Modulo per la presentazione delle osservazioni per i piani/programmi/progetti sottoposti a procedimenti di valutazione ambientale di competenza statale

ID: Codice procedura (ID_VIP/ID_MATM):10844

Impianto per la produzione di energia elettrica da fonte eolica, costituito da 6 aerogeneratori della potenza complessiva di 37,2 MW, un sistema di accumulo da 25 MW e relative opere connesse in località "Rempillo" nel comune di Pitigliano (GR).

TESTO DELLE OSSERVAZIONI

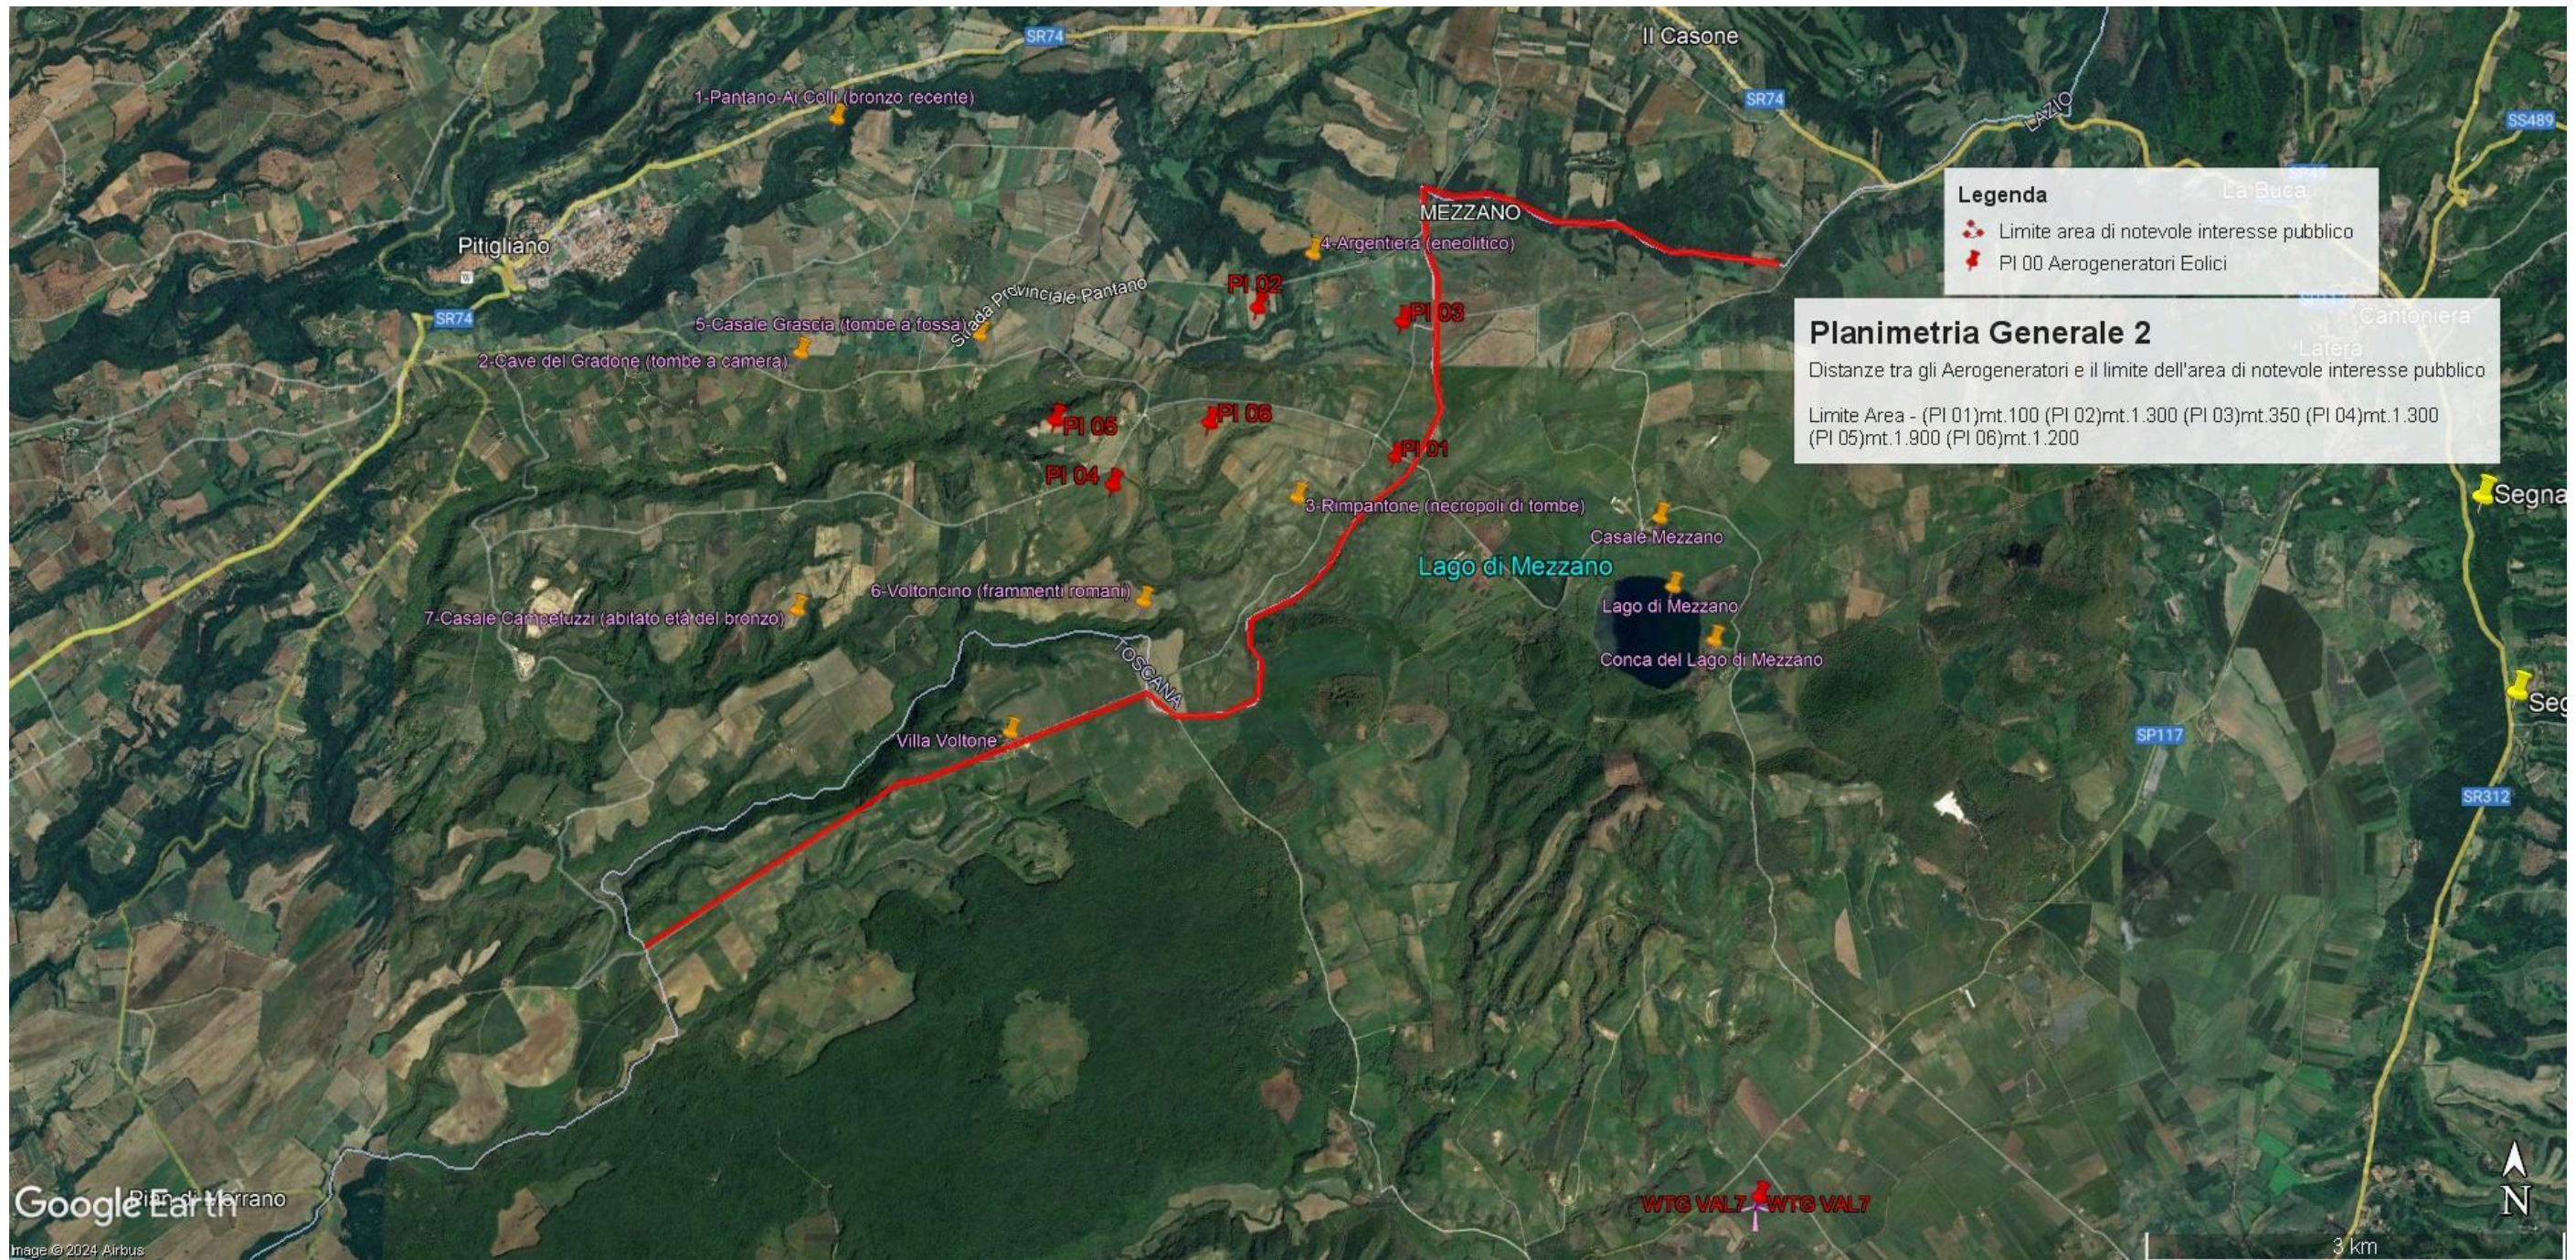
- 1) **OSSERVAZIONE N. 1 : AREA dell'IMPIANTO EOLICO NON IDONEA ai sensi dell'art. 20 com. 8 lettera c quater del Decreto Legislativo n. 199/2021 e ss.mm.ii.**
- 2)
- 3) **PREMESSA: Normative e Giurisprudenza amministrativa.**

Tornando alla questione di legittimità, alla luce del combinato disposto dal "vincolo sul patrimonio paesaggistico (artt. 136 e ss. e 142 del decreto legislativo n. 42/2004 e ss.mm.ii.) e sui beni culturali" (artt. 10 e ss. del decreto legislativo n. 42/2004 e ss.mm.ii.) e dal comma 8 lettera c-quarter del D.Lgs 191/2021 e ss.mm.ii si evince che, ad oggi, le aree in cui sono previsti gli insediamenti dei sei aereogeneratori dell'impianto eolico denominato "Rempillo" non sono idonee perché ricadono tutte all'interno della fascia di rispetto dei **beni paesaggistici di notevole interesse pubblico denominati "Conca del Lago di Mezzano e territorio circostante" (D.M. 22.05.1976)** comprendente anche il **vincolo "Selva del Lamone" (D.M. 22.05.1984)** tutelati dall'**art. 136 del Codice del Beni Culturali e del Paesaggio** e in particolare un aerogeneratore (P01) è a 100 metri dal primo vincolo citato e gli altri cinque compresi in una distanza massima tra 1 km e 2 km (vedi immagine n. 1 dell'ALLEGATO). Nella fascia di rispetto dei 3 km anche la porzione di vincolo rappresentato dalla Selva del Lamone che gode di altre importanti tutele in quanto Riserva Naturale regionale (L. 394/91 e L.R. 29/97), Zona di Protezione speciale (ZPS) insieme ai Monti di Castro collegati tra loro da una Zona di Conservazione Speciale (ZSC), il sistema fluviale Fiume Fiora-Olpeta. La Selva del Lamone oltre il vincolo paesaggistico di notevole interesse pubblico che la rende area non idonea all'installazione degli impianti FER anche nelle sue fasce di rispetto dei 3 km, gode di un'altra tutela che ne rivela l'importanza di area di importanza internazionale per l'avifauna IBA (012) che viene collegata all'altra IBA (099) Lago di

Bolsena attraverso la ZPS Caldera di Latera e la ZSC Lago di Mezzano che insieme sono compresi nel vincolo paesaggistico “ Conca Lago di Mezzano...” e verranno uniti dal nuovo vincolo paesaggistico “*Ambito paesaggistico, geologico e geomorfologico dell’orlo della caldera di Latera e delle sue pendici interessate dai centri eruttivi periferici*” (si veda a riguardo la proposta pubblicata sul sito del MIC in data 09/08/2023 e l’immagine n. 2 dell’ ALLEGATO) all’area di notevole interesse pubblico “ Conca del lago di Bolsena” (D.M. 24.10.1960). Praticamente una vasta zona che per interesse paesaggistico e naturalistico oltre che storico, archeologico e identitario rappresenta un unicum nel panorama nazionale.

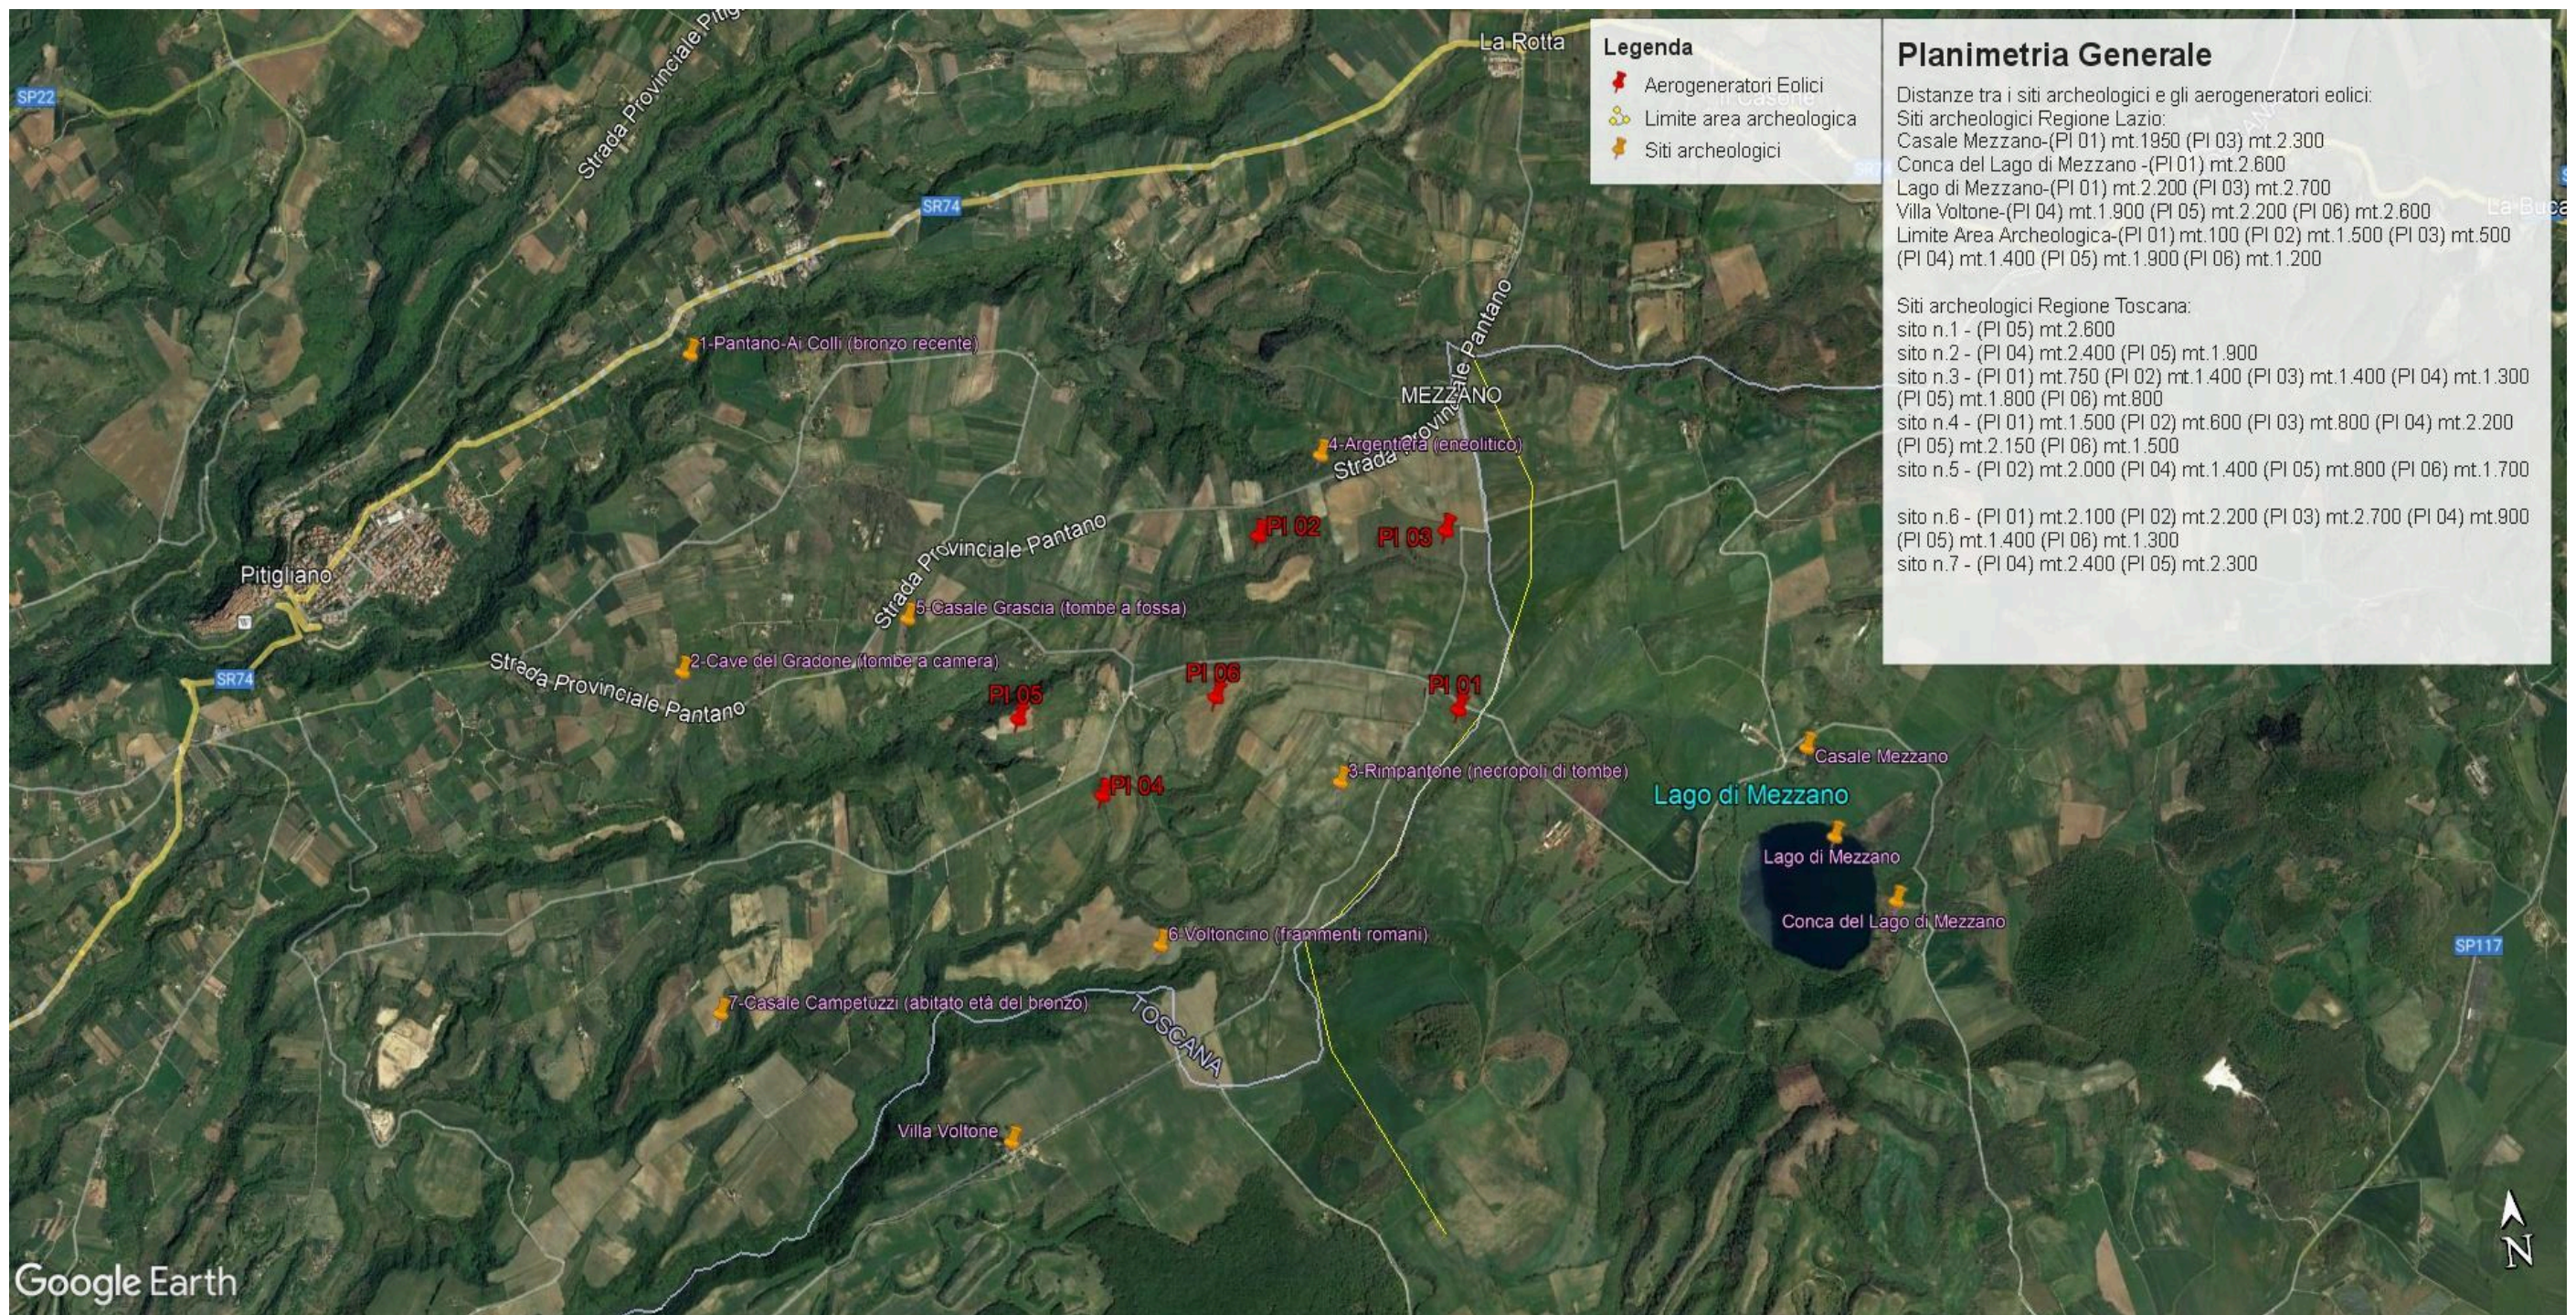
Inoltre, la zona in cui insisterebbe l’impianto eolico industriale Rempillo è compresa nelle fasce di rispetto di 3 km di diversi beni archeologici tutelati dalla parte II del Codice dei Beni Culturali (vedi Allegato, immagine n. 3). Inoltre le pale P04 e P05 ricadono all’interno di un’area archeologica che la Proponente vorrebbe cancellare per il semplice fatto che non è riportata nel documento regionale ma nel documento provinciale come meglio dettagliato nell’Osservazione n. 5. Alla luce di quanto documentato appare chiaro quindi che la collocazione dell’impianto non ha tenuto conto alcuno dei vincoli dell’area nella quale è stato progettato e l’inserimento dell’impianto eolico nel paesaggio e sul territorio non è corretto (Allegato IV delle Linee guida nazionali di cui al D.M dello Sviluppo economico del 10.09.2010).

- h) Le zone di interesse archeologico evidenziate nell'immagine n. 3 a cui si aggiungono anche l'importante abitato protostorico di Sorgenti della Nova e Ruderì del Castello altomedioevale che si trovano a circa 4 km dalle aree in cui è stato progettato l'impianto eolico industriale. Poco più lontano i resti del castello medioevale “Morroneccio”. Nell'area vasta le preziose necropoli eneolitiche (Poggi Alti) ed etrusche di Pitigliano, Sovana e Sorano.
